RINNOVO CONCESSIONE MINERARIA PER L'ESTRAZIONE DI MARNA DA CEMENTO DENOMINATA 'ALBAROLA' NEI COMUNI DI VIGOLZONE E RIVERGARO (PC)

Procedimento Unico di Valutazione di Impatto Ambientale

PRECISAZIONI

Figura 1 – Cantiere Canova (fuori scala)

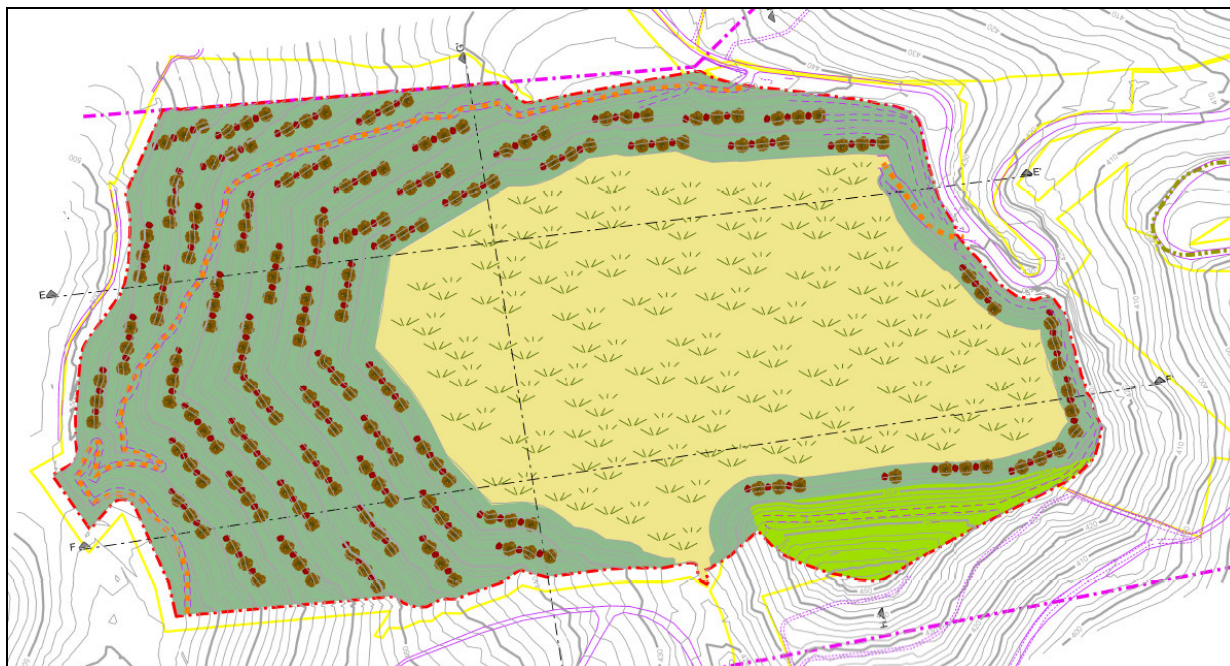
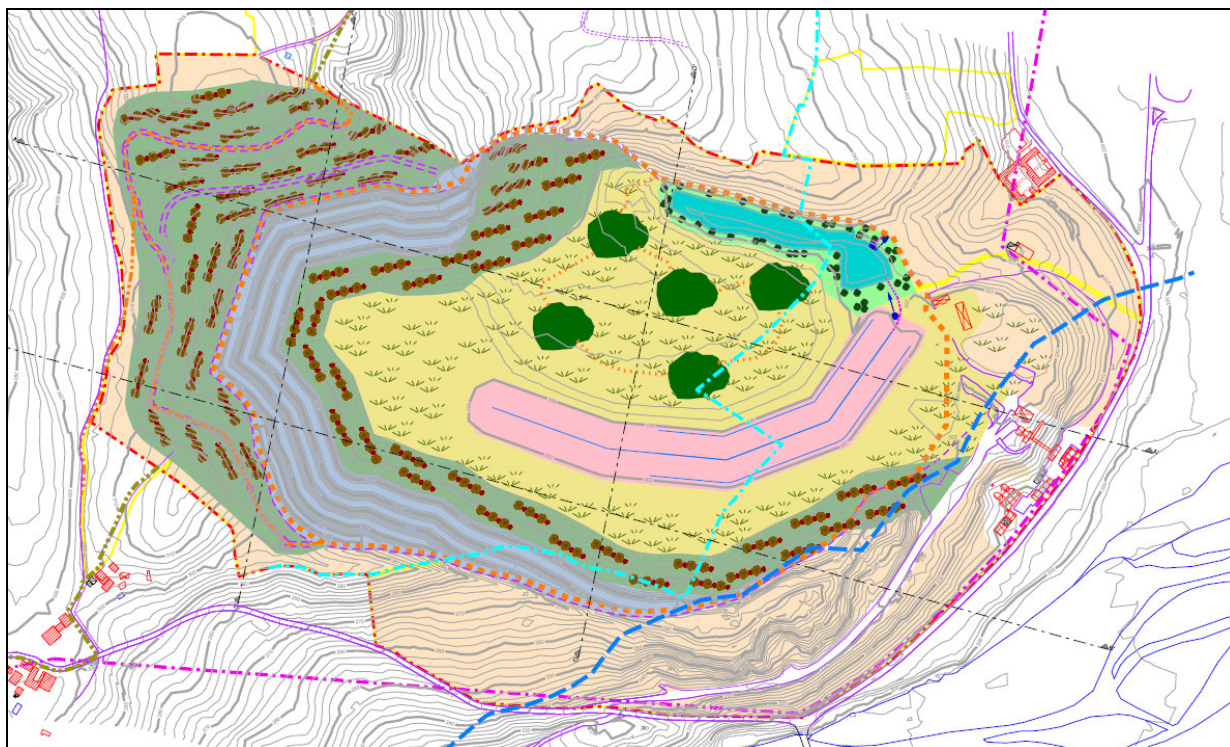
- a) *La scrivente Amm.ne Comunale ritiene che ci siano le condizioni affinché si possano attuare tutte le piantumazioni corrispondenti alle esigenze legislative e normative nel prosieguo della coltivazione estrattiva, considerato che l'attività di estrazione di materiali minerali non corrisponde ad una pura e semplice realizzazione del progetto di un'opera, ma un'attività duratura nel tempo che segue una logica, cioè uno sviluppo procedurale – attuativo, diversa. In effetti la piantumazione viene sistematicamente attuata nel tempo sulla base degli step quinquennali autorizzati dal Comune medesimo (LR 17/1991) anche in funzione della prosecuzione effettiva della volumetria estratta. Si ritiene, al proposito, che le superfici indicate con recupero a prato per entrambi i cantieri estrattivi: Canova e Albarola siano eccessivi. Si richiede pertanto di ridurre tale superficie a favore di un aumentato rimboschimento e far fronte in tal modo ad entrambe le problematiche ambientali più rilevanti: 1 – abbattimento della CO₂ prodotta dall'estrazione mineraria, 2 – compensazione della quota di bosco derivante dalla trasformazione del medesimo in applicazione della DGR 549/2012. Pertanto si auspica che venga realizzato il totale ripristino boschivo in luogo della compensazione monetaria.*

Circa il punto a) della presente nota, di seguito si riportano gli estratti della Tavola 10 "Situazione finale – recupero ambientale – planimetria" ossia la rappresentazione della situazione dei cantieri di Albarola e Canova al termine dell'intero progetto ventennale.

Per ottemperare alla modalità di compensazione forestale indicata dal Comune di Vigolzone, si rende necessario il rimboschimento di ulteriori 25,2 ettari. La Ditta, seguendo l'indicazione di ridurre le superfici previste a prato a favore di ulteriore rimboschimento, assolverà completamente l'onere suddetto in alternativa alla compensazione monetaria.

Pertanto, realizzando le piantumazioni sulla superficie attualmente destinata a prato, come dettagliato nelle tabelle riportate in calce, si realizzeranno i 25,2 ettari di bosco sopra indicati.
